**PROTOKÓŁ NARADY KOORDYNACYJNEJ  
NR GKN-O.6630.1.101.2021**

**Uzgodnienie:** Projekt kanalizacji teletechnicznej

**Lokalizacja obiektu:** Miasto Korsze; obręb 3, działka nr 258; obręb 1, działka nr 58

**Inwestor:** Powiat Kętrzyński  
11-400 Kętrzyn  
Plac Grunwaldzki 1

W zakresie aktualizowanej mapy nie badano  
oraz nie istnieje miejscowy plan zagospodarowania  
przestrzennego.  
Nie wyklucza się w terenie istnienia urządzeń  
podziemnych nie zgłoszonych do inwentaryzacji  
geodezyjnej.

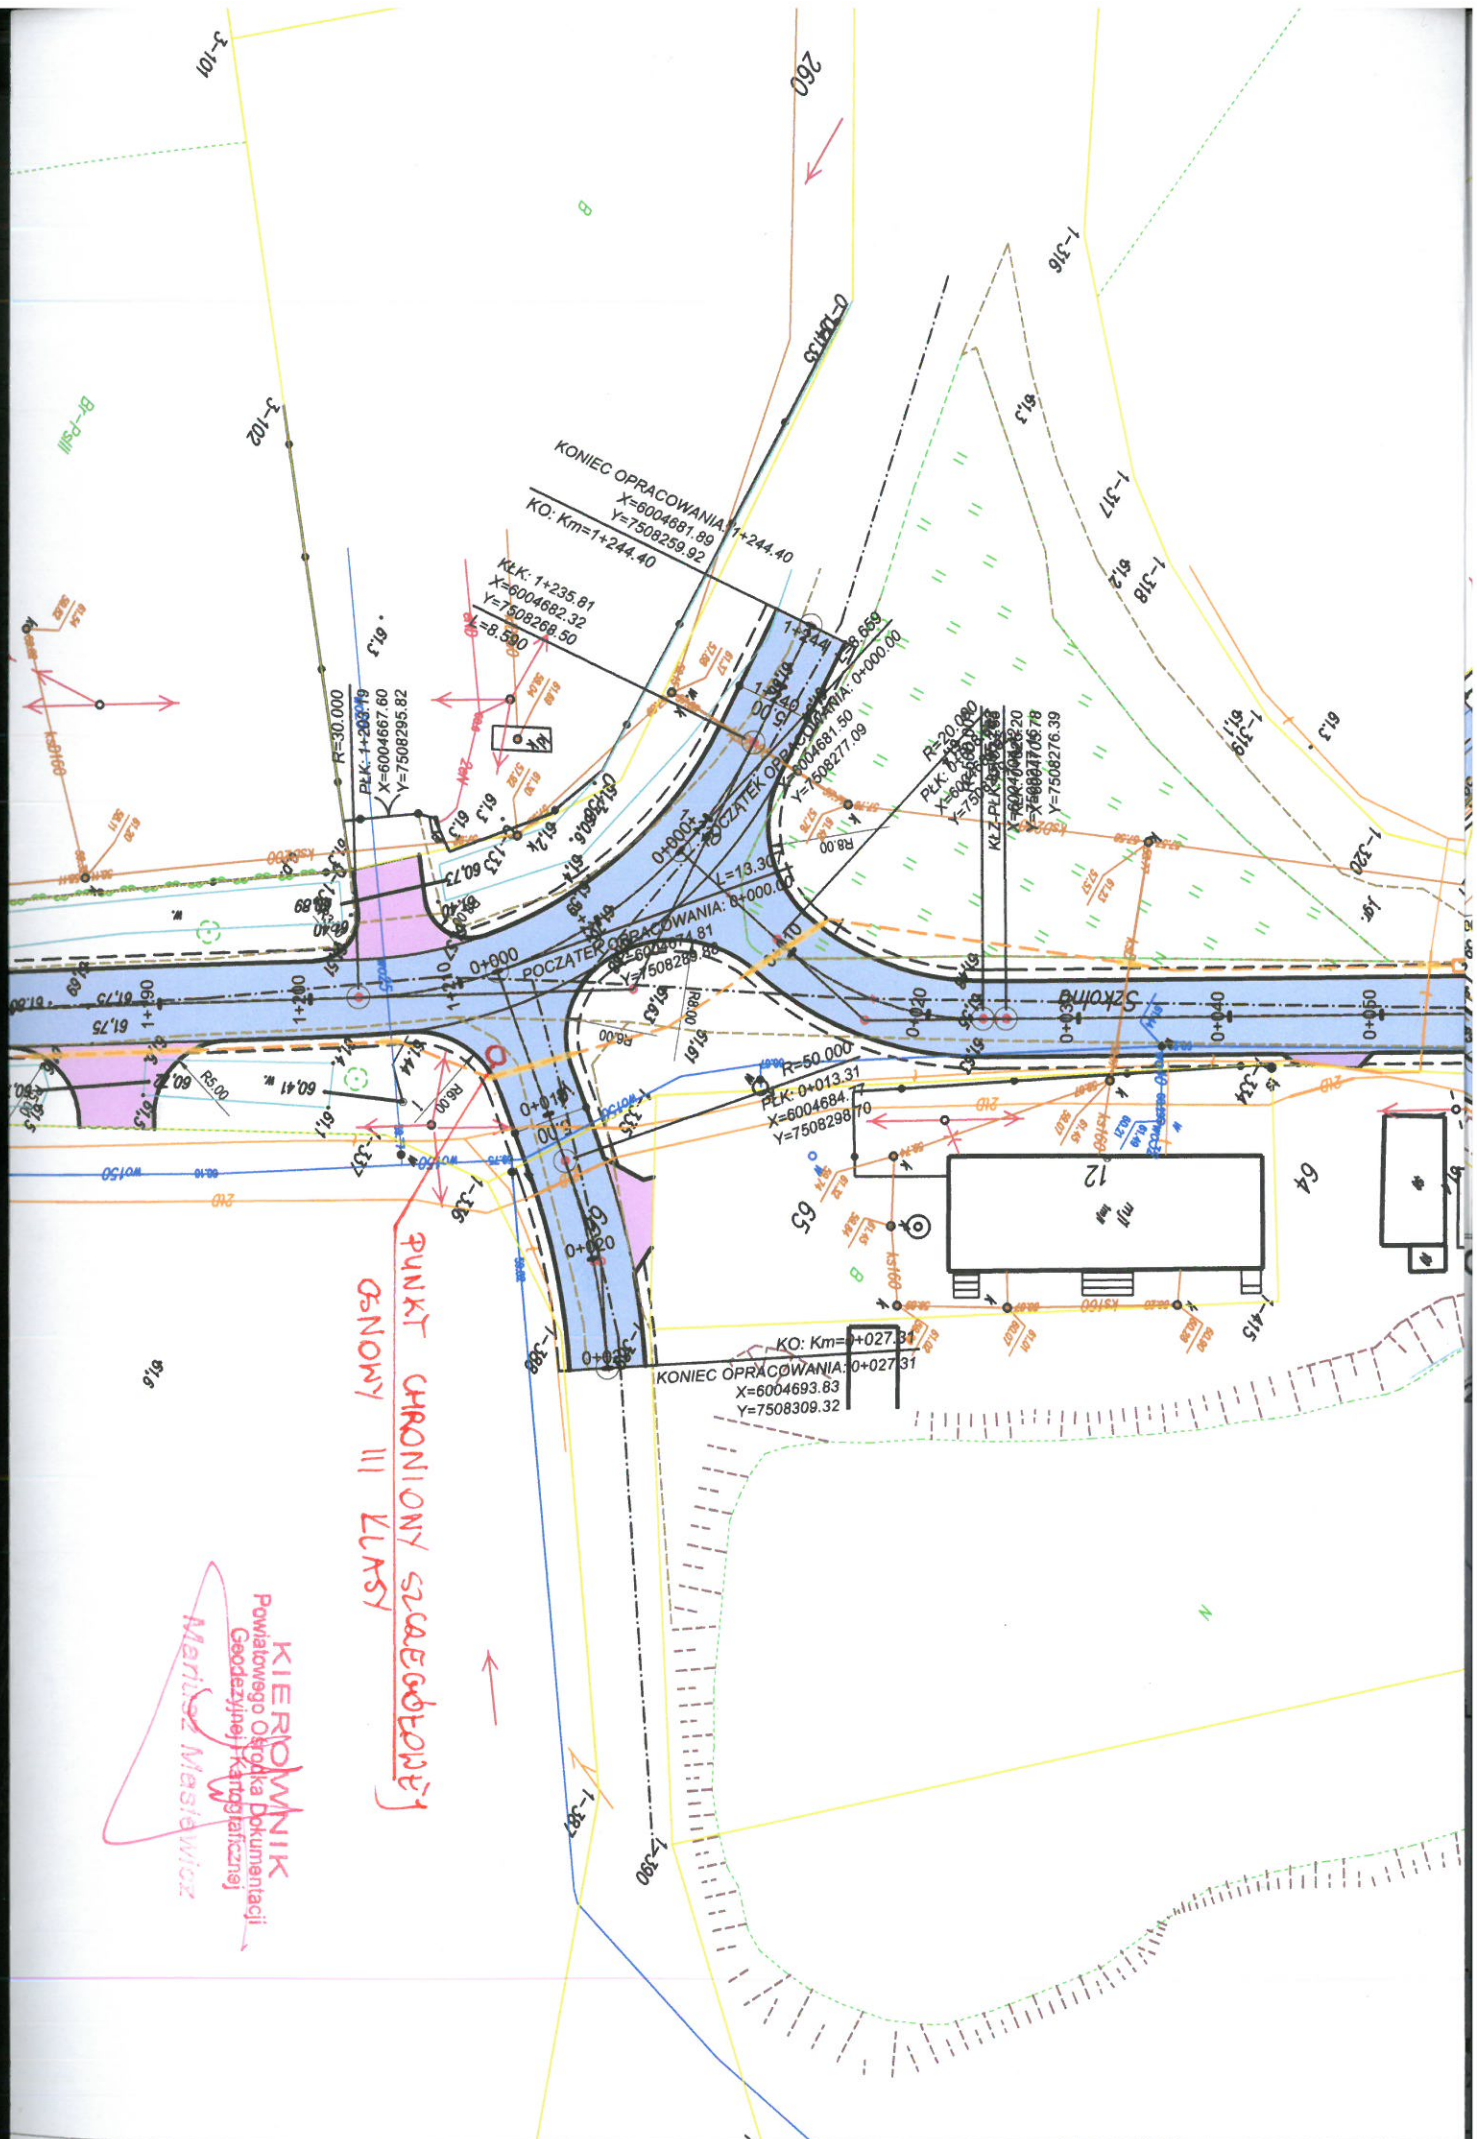
ENERGA-OPERATOR SA Oddział w Olsztynie Rejon Dystrybucji w Kętrzynie potwierdza występowanie linii elektroenergetycznych 0,4 kV lub 15 kV na mapie i uzgadnia w/w projekt z następującymi uwagami:

2. Prace ziemne przy skrzyżowaniach i zbliżeniach z kablami prowadzić ręcznie. Szczegółowe przebiegi tras urządzeń elektroenergetycznych należy ustalić na podstawie przekopów kontrolnych. Miejsca skrzyżowań i zbliżeń do istniejącego kabla zabezpieczyć zgodnie z normami PN 76/E 05125, N SEP-E-004. W przypadku zmian rzędnych wysokościowych terenu objętego uzgadnianym planem zagospodarowania, krzyżujące linie kablowe należy doprowadzić do ułożenia na głębokości zgodnej z normami PN 76/E 05125, N SEP-E-004. Miejsca skrzyżowań zgłosić przed zasypaniem do RD w Kętrzynie ul. Ogrodowa 17 Dział Eksploatacji telefony (89)6121243, (89)6121246. Przebudowę wykonać kosztem i staraniem inwestora.

6. Inne ustalenia :
  - Prace w pobliżu podziemnych urządzeń elektroenergetycznych poprzedzić przekopami próbnymi celem ustalenia rzeczywistych tras.
  - Skrzyżowania z kablami elektroenergetycznymi wykonywać pod kątami z przedziału 90-60° na prostych odcinkach możliwie w miejscach istniejących rur osłonowych.

- W miejscach zbliżeń z kablami doprojektować rury osłonowe.
  - W miejscach skrzyżowań i zbliżeń projektowanych urządzeń z istniejącymi kablami niskiego napięcia enn; zaprojektować i zamontować na kablach niebieskie rury osłonowe dzielone o średnicy 110 mm (na kablach o przekroju do 4x120 mm<sup>2</sup>) lub 160 mm (na kablach o przekroju powyżej 4x120 mm<sup>2</sup>).

Projektu drogowego nr GKN-O.6630.1.101.2021 nie uzgadniam do chwili przedstawienia profilu podłużnego drogi w rejonie przejścia przyłącza gazowego PE dn 25 do budynku nr 1

1. **Istniejącą światłowodową** sieć telekomunikacyjną podziemną, będącą własnością PPHU Macrosat, zaznaczono na mapie sytuacyjno - wysokościowej symbolem **t** (przechodzi w poprzek ulicy niedaleko budynków nr 6 i 7)

3. Podczas prowadzenia prac:
  - ustala się 1-metrową strefę ochronną z każdej strony naszych urządzeń. **W strefie ochronnej prace należy prowadzić ręcznie.** Szczegółowy przebieg i usytuowanie urządzeń w terenie należy ustalić na podstawie przekopów kontrolnych, potwierdzonych wpisem do Dziennika Budowy.

- przy niwelacji terenu doprowadzić do zachowania normatywnej głębokości dla infrastruktury Macrosat,
  - w miejscach skrzyżowań na Infrastrukturze Macrosat zastosować osłonowe, dwudzielne rury Arot lub inne trwałe zabezpieczenie.

Zamieszczono profil drogowy ul. Szkolnej w załącznikach do narady koordynacyjnej. Projektowana niweleta drogi pokrywa się z istniejącym przebiegiem, a konstrukcja drogi ma grubość 34 cm.
